Parere n. 9 del 30 novembre 2023

Progetto	<p><i>Progetto di Fattibilità Tecnico Economica del Raddoppio Orte – Falconara, Tratta PM 228 - Albacina</i></p> <p><i>Verifica di ottemperanza condizioni ambientali nn. 12 (punti 2, 3 e 4) e 14</i></p> <p><i>ID_VIP: 10303</i></p>
Proponente	<p>Società Rete Ferroviaria Italiana-RFI S.p.A.</p>

SEZIONE TRASVERSALE - TIPOLOGICO TOMBINO SCATOLARE GENGA - S.S. QUIRICO
SCALA 1:50

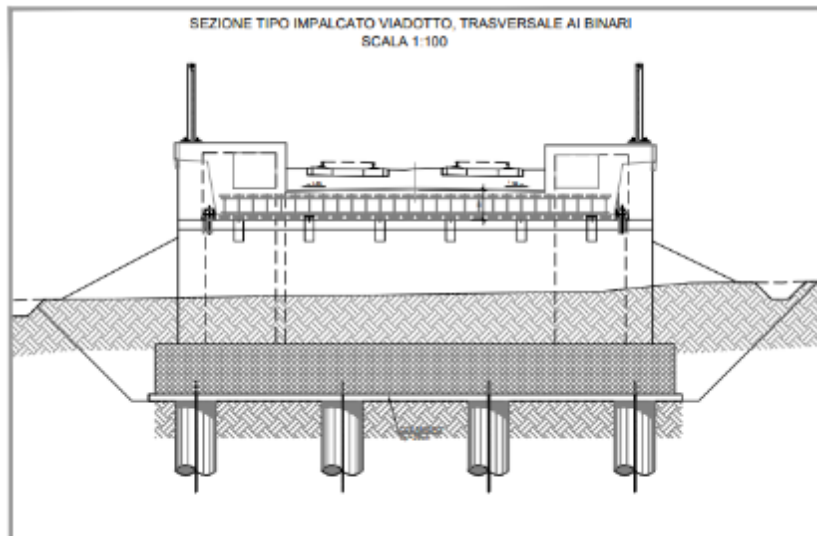
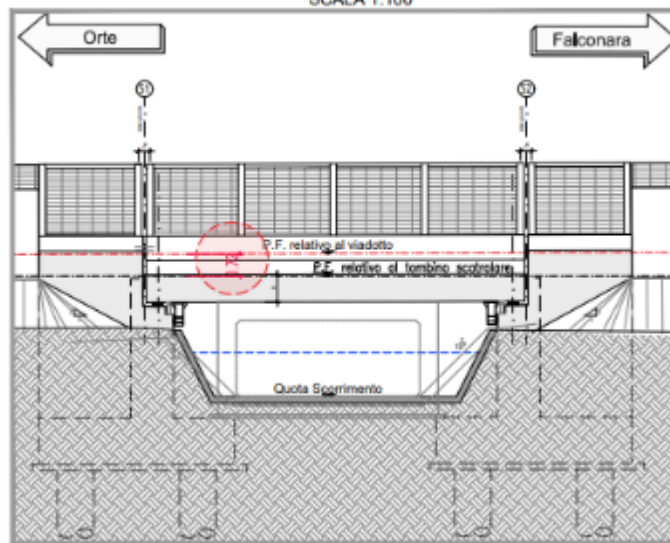
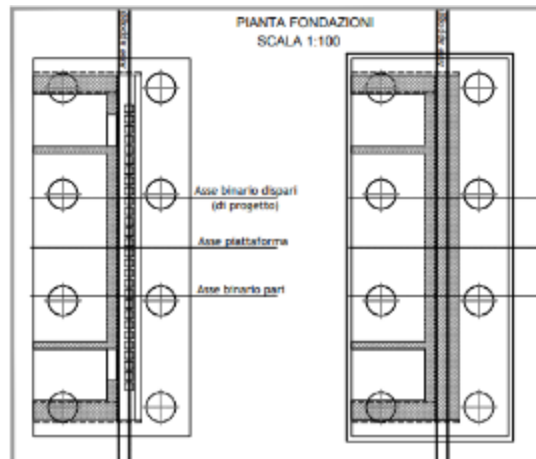
Condizione Ambientale n. 12
Paesaggio, Biodiversità e Suolo
<ol style="list-style-type: none">2. Le opere di trasparenza idraulica (tombini scatolari) devono possedere caratteristiche che le rendono idonee a favorire l'attraversamento dell'infrastruttura lineare da parte della piccola e media fauna terrestre.3. Le opere di risagomatura dell'alveo, cementificazione del fondo e eliminazione dell'habitat ripario in corrispondenza dell'attraversamento del corso d'acqua, previste con la sistemazione idraulica IN04 non sono compatibili con la conservazione dell'ecosistema lotico. Le opere devono essere pertanto eliminate e l'attraversamento dovrà prevedere una soluzione a ponte.4. È anche da eliminare l'inalveazione del tratto di attraversamento del corso d'acqua prevista con la sistemazione IN03.

3. In riferimento all'attraversamento dei corsi d'acqua minori le strutture scatolari previste in progetto, rispetto ai ponti, hanno il vantaggio di occupare meno suolo per la realizzazione dell'opera di scavalco. Peraltro, nel caso di piccoli attraversamenti, la realizzazione di eventuali spalle da ponte determinerebbe, in senso longitudinale, la necessità di costruire opere che investirebbero aree maggiori, con scavi che andrebbero comunque ad interessare e a modificare gli argini e le sponde dei corsi d'acqua. Ciò, probabilmente, avrebbe un effetto più invasivo rispetto alla soluzione scatolare. Considerati i terreni presenti, inoltre, le fondazioni delle spalle dell'eventuale ponte, andrebbero realizzate su pali e, per la loro costruzione, si dovrebbe ricorrere ad opere provvisorie (paratie/palancole) sia per contenere gli scavi rivolti verso la ferrovia in esercizio laddove la costruzione sia in affiancamento e comunque nei riguardi del terreno ai lati delle sponde. Le strutture scatolari hanno il vantaggio di poter essere realizzate a spinta e di poter mantenere l'esercizio ferroviario a meno dei periodi limitati di interruzione della circolazione. Trattandosi di strutture iperstatiche, consentono di ridurre notevolmente gli spessori strutturali rispetto agli spessori di un impalcato da ponte, e quindi gli ingombri piano altimetrici, che potrebbero determinare un innalzamento dell'intera linea ferroviaria e determinando, perciò, rilevati più alti con ingombro al suolo più esteso e maggiore movimento di terra (allegato 1).

Ad ogni modo, nella successiva fase progettuale, si valuterà la possibilità di ridurre/modificare, ove possibile, l'artificializzazione della sezione idraulica di progetto e, al fine di conservare l'ecosistema lotico, il fondo del tombino IN04 sarà rivestito di uno strato di pietrame / materiale grossolano dello spessore di 80cm; l'altezza dello scatolare sarà maggiorata in modo da garantire il corretto raccordo tra la quota del fondo a monte ed a valle del tombino di attraversamento.

- **la condizione ambientale n. 12 risulta parzialmente ottemperata per il punto 3**, in relazione alla fase attuale di approvazione del progetto. Si ribadisce, tuttavia, la necessità dell’impegno del Proponente di ridurre l’artificializzazione della sezione idraulica di progetto al fine di preservare l’ecosistema lotico;

Ulteriori chiarimenti punto 2

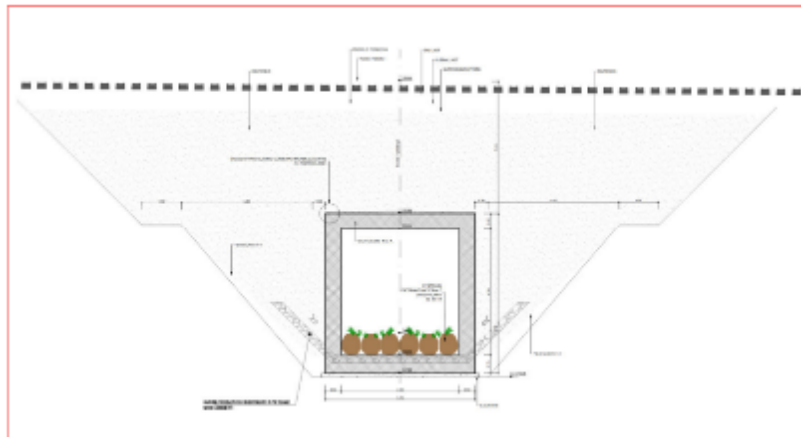
Condizione Ambientale nr. 12	
Punto 2	<i>si ritiene che nelle successive fasi progettuali le mensole per il passaggio della fauna debbano essere dimensionate sulla base dell'analisi della fauna presente nella zona, producendone i dettagli dimensionali, previa verifica di compatibilità di tale intervento da parte del Settore Genio civile Marche nord</i>
Punto 3	<i>si prende atto delle motivazioni fornite dal Proponente e nelle successive fasi andrà verificata con il Settore Genio Civile Marche Nord la possibilità di rivestire il tombino con lo strato di pietrame grossolano</i>
Punto 4	<i>si prende atto di quanto evidenziato dal Proponente. In fase di autorizzazione del progetto il dimensionamento dello scatolare andrà verificato con il Settore Genio Civile Marche Nord.</i>
<i>In merito alle richieste del Genio Civile Marche Nord, coinvolto per la condizione ambientale n. 12, si ricorda che prima dell'inizio dei lavori dovranno essere ottemperate con la progettazione esecutiva le richieste già emerse relative agli aspetti idraulici. Si allega a tal proposito l'ulteriore contributo del Genio Civile Marche Nord nota ID31323394 del 10/11/2023 (Allegato 1 all'esito dell'ottemperanza prot. 1390854 14/11/2023 R_MARCHE GRM VAAM P 400.130.10/2022/VAAM/40013618).</i>

In fase di progettazione esecutiva, verranno garantite apposite mensole per permettere il passaggio della fauna locale.

- **la condizione ambientale n. 12 risulta ottemperata per i punti 2 e 4**, per quanto riguarda la presente fase di approvazione del progetto, fermi restando gli adempimenti da porre in essere nella successiva fase di progetto;

NV30

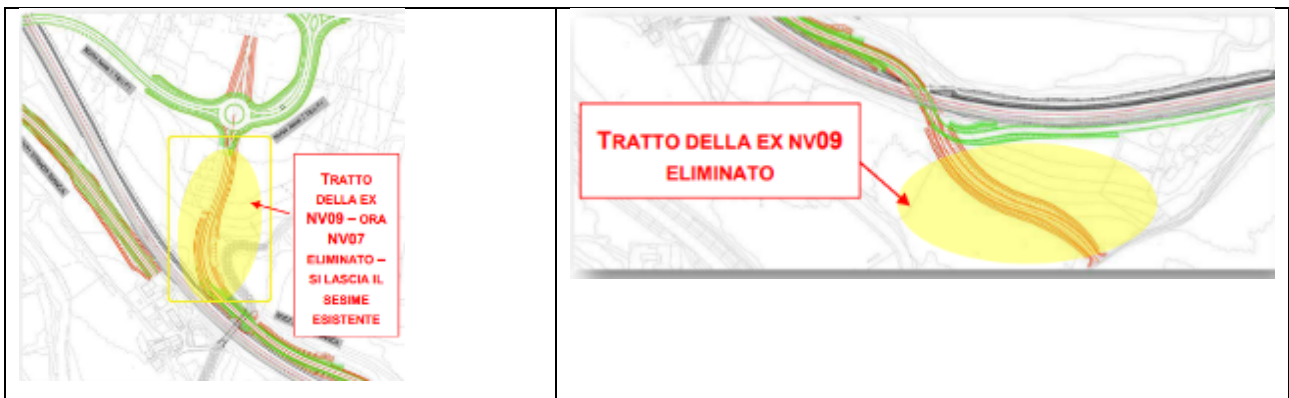
Per quanto riguarda l'ottimizzazione della viabilità di progetto, è stata eliminata, come richiesto, il ramo NV04C:

- la viabilità NV30 è stata modificata in termini di sezione trasversale, passando da 9,0 m pavimentata (F1 – extraurbana) a 5,50 m in misto granulare (locale a destinazione particolare);
- la strada locale NV07, a destinazione particolare e pavimentata, passa da 6,50 a 5,50m in misto granulare;
- la conversione di categoria in “strada bianca” ha reso possibile l'ottimizzazione del tracciato planimetrico del tratto di NV07, a sud della linea ferroviaria.
- la viabilità NV01 da F2 - extraurbana, sezione trasversale 8,50m pavimentata, diventa 5,50 m in misto granulare (locale a destinazione particolare);

- **la condizione ambientale n. 14 risulta ottemperata**, in quanto, pur non essendo stata svolta l’analisi costi-benefici, le risultanze delle analisi ambientali dimostrano pienamente che le ottimizzazioni presentate in relazione alla viabilità apportano un sostanziale miglioramento rispetto al precedente progetto PFTE, in termini di paesaggio, vincoli, sottrazione di suolo e biodiversità, lasciando inalterati gli effetti su atmosfera, aria, clima e clima acustico.

Ulteriori elementi per le ottimizzazioni progettuali

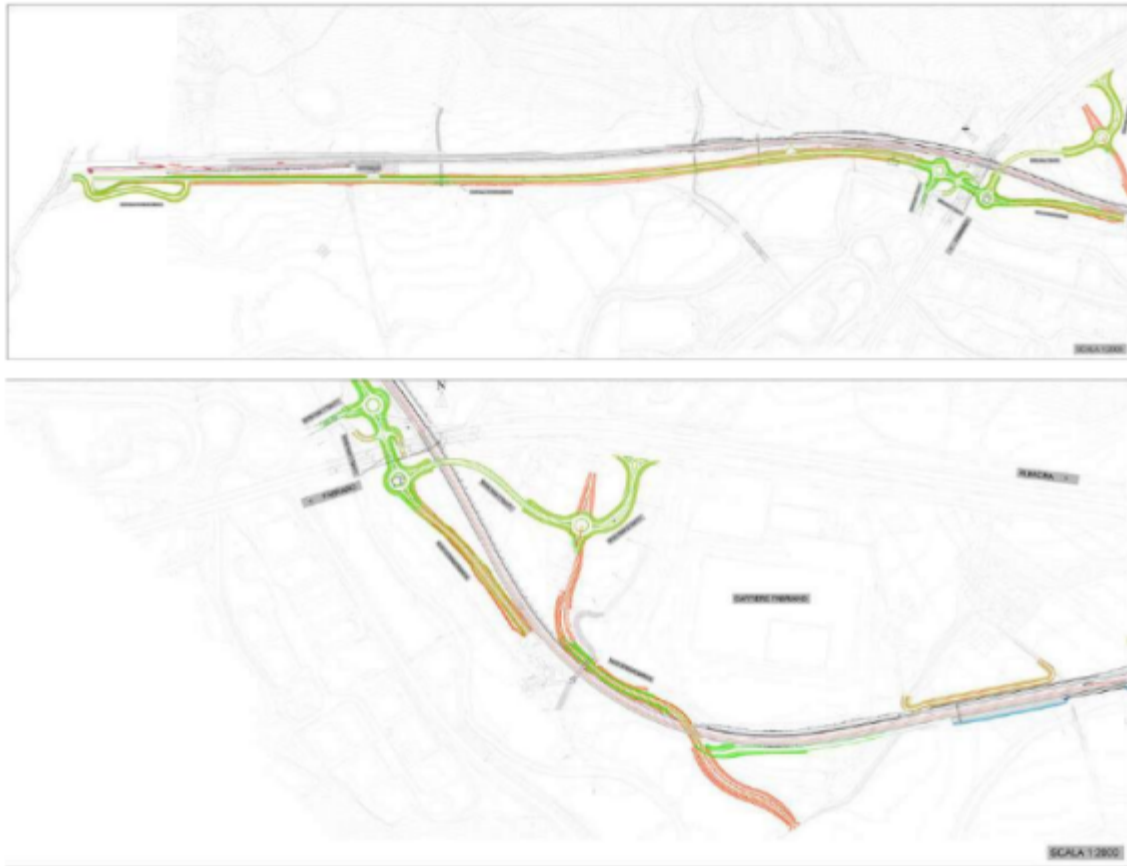
Il Proponente, nella documentazione integrativa IR0E00R29RGMD0000002B ediz. Ottobre 2023, ha ottimizzato le informazioni già presentate ed ha fornito ulteriori elementi relativamente alla risposta alla Condizione Ambientale nr. 14, al fine di chiarire aspetti evidenziati nel corso del succitato incontro tecnico del 16/10/2023 così come di seguito riportato:

Con l'ottimizzazione della NV07 si conferma la non interferenza con esemplari isolati di alberi ad alto fusto (*Quercus pubescens*), interferenza già evitata con il tracciato in rosso (ex NV09) che rappresenta la soluzione modificata in fase di risposta di integrazione al MASE (Riscontro alla richiesta di integrazioni della Commissione Tecnica PNRR-PNIEC – nota prot. CTVA.REGISTRO UFFICIALE.U.0002034 del 27/02/2023 ed alla nota della Regione Marche prot. 0025883 del 22.02.2023) rispetto alla originaria viabilità ex NV03, che interferiva con gli alberi. Inoltre, per evitare eventuali disturbi con l'area di cantiere 04 AS.03, questa è stata arretrata di qualche metro ed è stato modificato il tracciato della pista di cantiere, la quale invece di sfruttare la strada bianca esistente si prevederà che passi all'interno dell'area di cantiere.
